Dodatek č. 7

č. zhotovitele: 2021/4
č. objednatele: CES 2021/1461

„Rekonstrukce MŠ Sluníčko Hradec Králové, II. a III. etapa“

Dodatek č.2

3 Provedené zateplení střešní krytiny

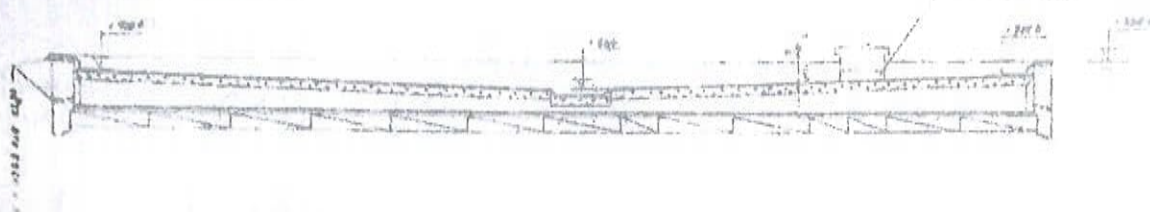
Podle sdělení zástupce majitele objektu bylo v projektu zateplení střechy navrženo zrušení dvouplášťové střechy. Měly být odstraněny keramické střešní panely a spádové klíny a provedena jednoplášťová střecha odpovídající tepelně technickým požadavkům současně platné normy.

Dodavatel stavebních prací provedl změnu projektu.
